## **Avviso di sicurezza URGENTE**

**Sistemi Allura Xper, Allura Centron e Azurion**  
**Potenziale perdita della funzionalità di imaging derivante dalla mancata o intermittente attivazione della radiazione a raggi X tramite il comando a pedale cablato.**

Dicembre 2023

**Riferimento: 2023-IGT-BST-004:** sistemi Allura Xper, Allura Centron e Azurion.

**Figura 1: Lettino porta paziente AD7XT e AD7XNT**

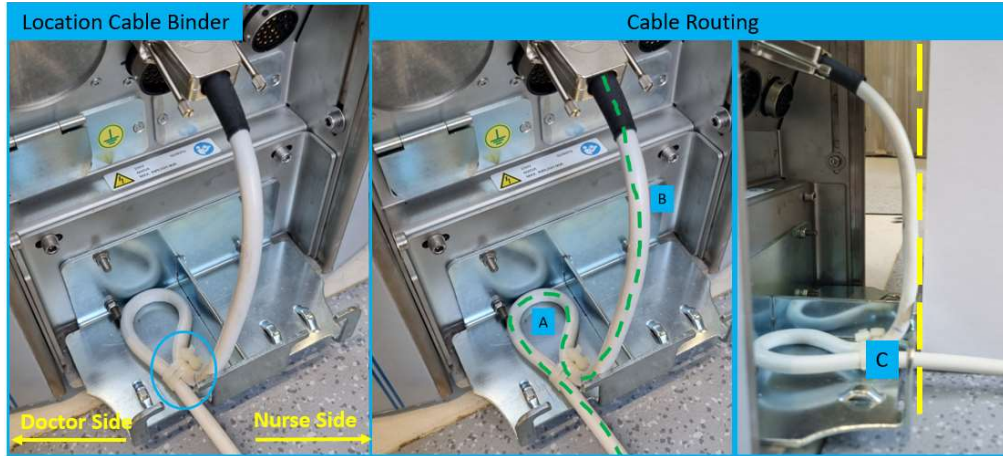
- Fascetta utilizzata per il serracavo:
  - Tipo di fascette
  - Numero di fascette
  - Posizione delle fascette
- Disposizione del cavo (a seconda dell'immagine indicata con "A" "B" "C")
- Per AD7NT, sono disponibili 2 possibilità di serracavo:
  - Serracavo con boccia (Figura 4a)
  - Serracavo con fascetta (Figura 4b)
- Per la corretta disposizione e protezione tramite serracavo, vedere le Figure da 1 a 6 di seguito.

Numero di fascette: 2 (due)

Se il serracavo o la disposizione non sono corretti, ripararli secondo le istruzioni di riparazione.

**Figura 2: Serracavo per lettino porta paziente con guida OP ausiliario AD7XT e AD7XNT**

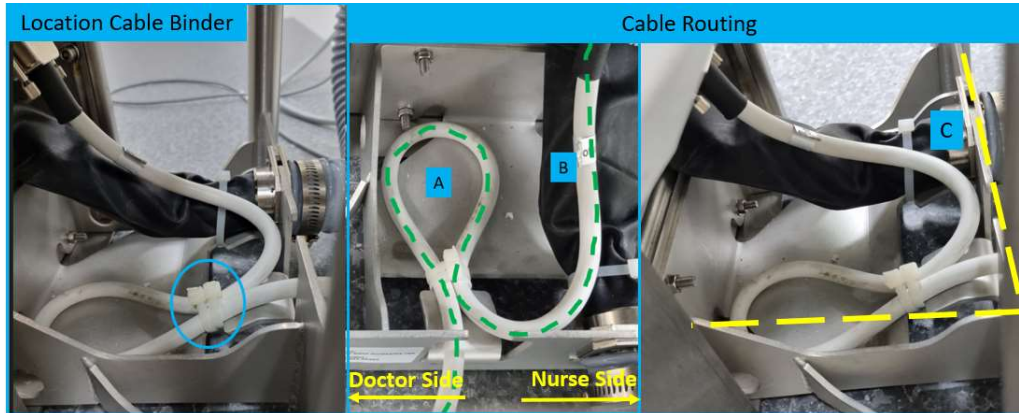
Numero di fascette: 2 (due)

**Figura 3: Lettino porta paziente AD7**

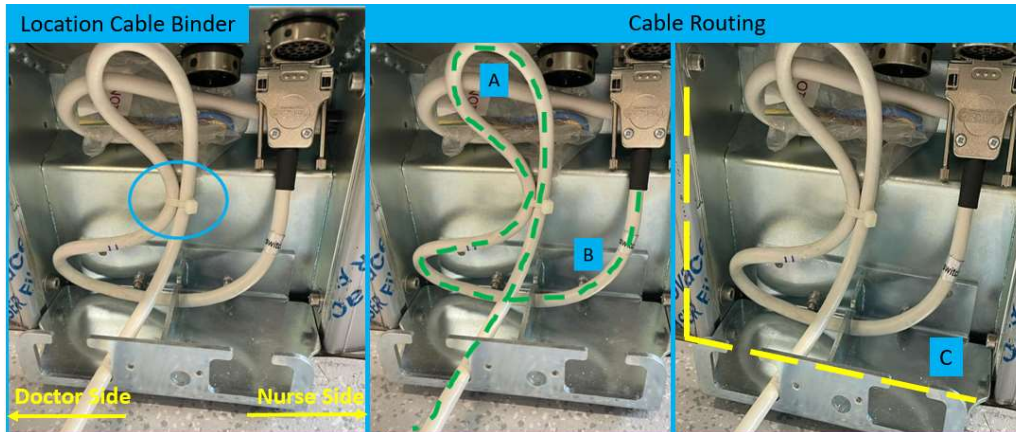
Numero di fascette: 1 (una)

**Figura 4b: Lettino porta paziente AD7NT con serracavo con fermo per il cavo**

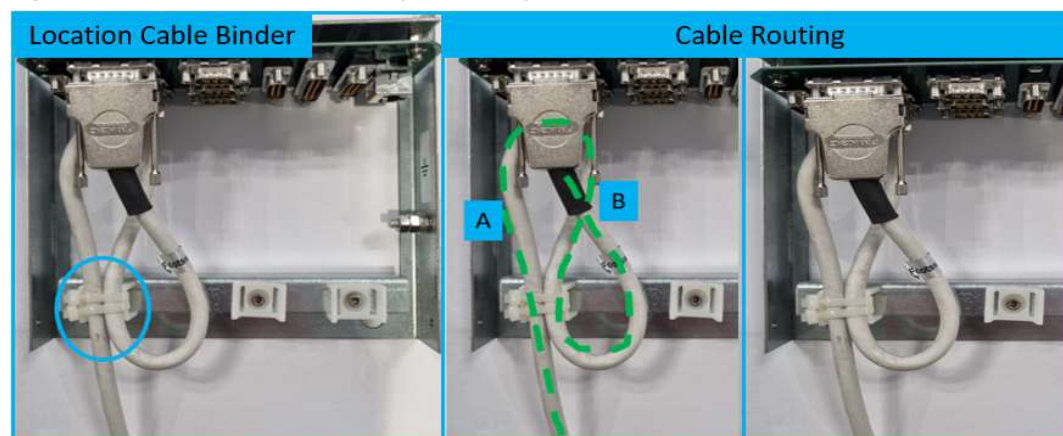
Numero di fascette: 5 (cinque)

Figura 6: Scatola di connessione a parete chirurgica

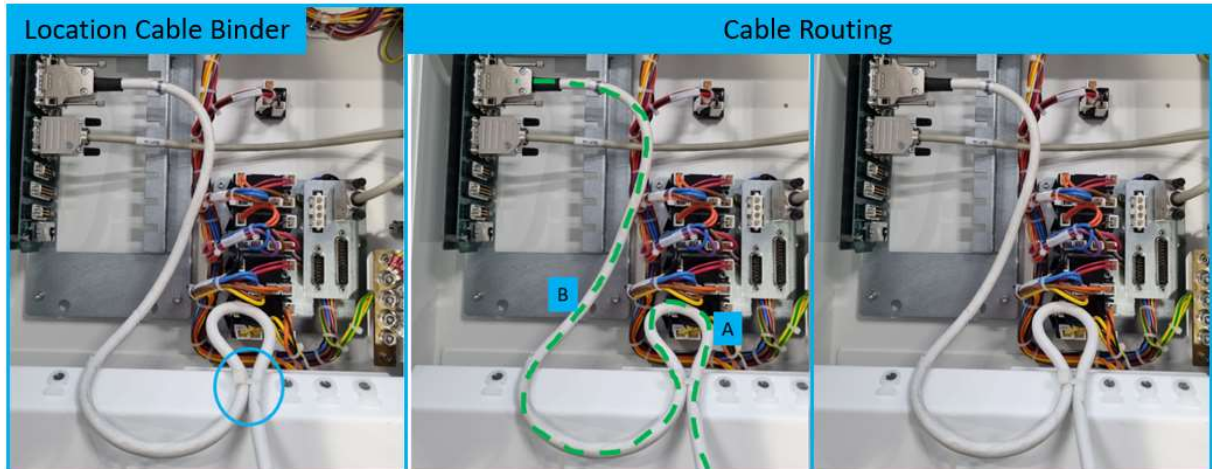
Numero di fascette: 1 (una)

**Figura 8: Lettino porta paziente girevole (AD7NT, AD7XT e AD7XNT)**

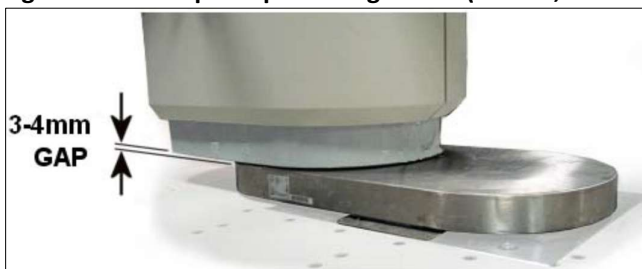
- Per un lettino porta paziente non girevole
  - Assicurarsi che la distanza dalla piastra di protezione dai liquidi sia di 3-4 mm
  - Fare riferimento alla Figura 7
- Per un lettino porta paziente girevole
  - Assicurarsi che la distanza dalla copertura girevole sia di 3-4 mm
  - Fare riferimento alla Figura 8

Se la distanza tra le coperture della base e il pavimento non soddisfa i requisiti sopra indicati, regolare la copertura della base secondo le istruzioni di riparazione.
